福島第一原子力発電所 原子力事業者防災業務計画の修正について

2021年12月16日
東京電力ホールディングス株式会社

- 原子力災害対策特別措置法（第7条）に基づき作成している福島第一原子力発電所原子力事業者防災業務計画において、今年度の定期修正にてSPDS（ERSS）伝送項目の見直し及び原子力防災資機材の見直し等を行うこととした。
- 修正内容のうち、SPDS（ERSS）伝送項目の見直し及び原子力防災資機材の見直しについては、技術的な確認が必要である。このことから今回の説明を踏まえてご助言を頂きたい。

【補足資料】1F-6 プレナム放射線モニタとエリア放射線モニタについて

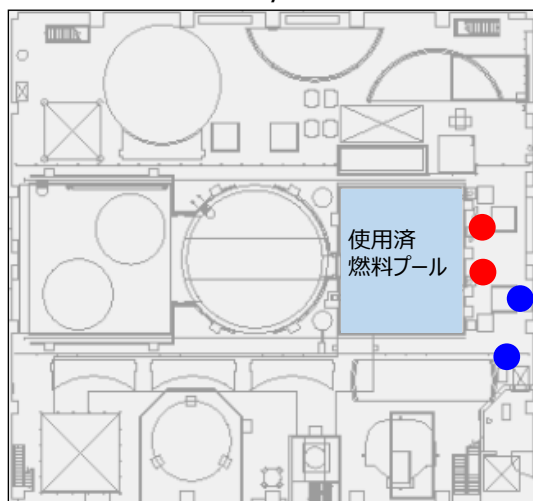
(2) 6号機のエリアモニタリング設備として、原子炉建屋排気プレナム放射線モニタから使用済燃料プール周辺エリア放射線モニタへの変更

- 現在、6号機のR/Bオペフロには「原子炉建屋排気プレナム放射線モニタ」と「エリア放射線モニタ」が設置されており、原子力防災資機材として「原子炉建屋排気プレナム放射線モニタ」を記載（設定）している。しかし、「原子炉建屋排気プレナム放射線モニタ」は実施計画で機能要求を除外している。
- 上記を踏まえ、使用済燃料プール周辺の放射線量の測定している原子力防災資機材として「原子炉建屋排気プレナム放射線モニタ」から他号機（3～5号機）同様に「使用済燃料プール周辺のエリア放射線モニタ」に変更する。

※各々のモニタの仕様・設置場所を比較した結果、当該のエリア放射線モニタは、これまでと同様に使用済燃料プール周辺の放射線量を測定可能と判断した。（仕様・設置場所は次項参照）

号機	分類	機器名称	台数	測定レンジ
6号機	変更前	原子炉建屋排気プレナム放射線モニタ (A)	2台	10 ⁻⁴ ~1 mSv/h
		原子炉建屋排気プレナム放射線モニタ (B)		
	変更後	エリア放射線モニタ CH1 [6F 燃料プール東側北寄]	2台	10 ⁻² ~10 ² mSv/h
		エリア放射線モニタ CH2 [6F 燃料プール東側南寄]
